Projet de la ferme agricole de Brisanne

**REPONSE A L'AVIS DE LA MISSION
REGIONALE DE L'AUTORITE
ENVIRONNEMENTALE**

- MARS 2023 -

Le présent document a pour objectif de répondre à l'avis de la **Mission Régionale d'Autorité environnementale** (MRAe) des Pays de la Loire, émis en date du 3 janvier 2023.

Illustration de l'effet de 3 rangées de modules sur l'écoulement des eaux de pluie
(source : installations photovoltaïques – Guide l'étude d'impact)

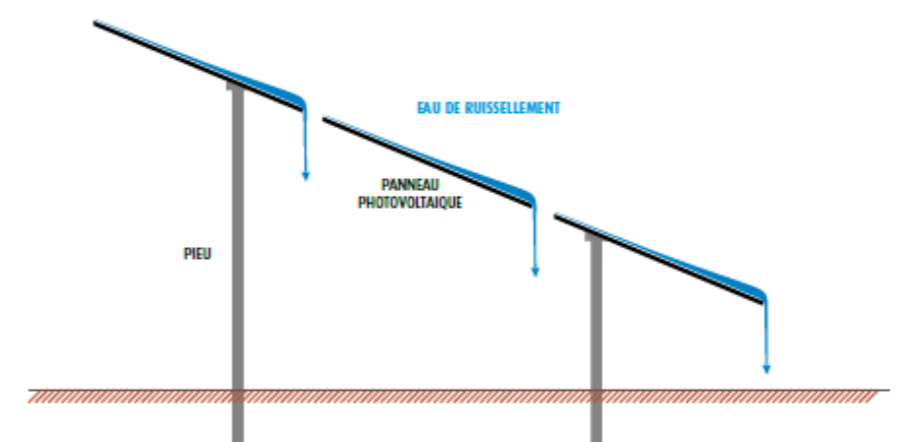
EE2. « Au-delà des impacts possibles en phase travaux, la maîtrise des ruissellements d'eaux pluviales lors de l'exploitation doit être avérée d'autant plus que certaines parties du projet se situent en zone inondable. La conception du parc doit prendre en compte le risque d'inondation. »

EE3. « L'espacement entre les lignes de modules est censé faciliter la répartition de l'écoulement du ruissellement sous les panneaux. Toutefois, la largeur de cet espacement n'est pas précisée parmi les caractéristiques des tables. »

Au sujet de la maîtrise des ruissellements d'eaux pluviales, il est à noter que, dans le cadre d'un projet photovoltaïque au sol classique ou agrisolaire, les eaux pluviales peuvent librement circuler au sol sur l'ensemble de la surface des terrains, que cela soit entre les rangées des panneaux, ou même sous leurs emprises. L'espace entre chaque panneau (environ 2 cm), entre chaque table (environ 20 cm) et entre chaque rangée (4 mètres minimum) permettra aux eaux pluviales d'atteindre le sol sans créer de

concentration ou de canalisation des eaux, ou modification des conditions de ruissellement diffus des eaux.

Une mention a été ajoutée à cet effet en page 171 de l'étude d'impact, afin de préciser l'espace prévu entre chaque panneau et chaque table.
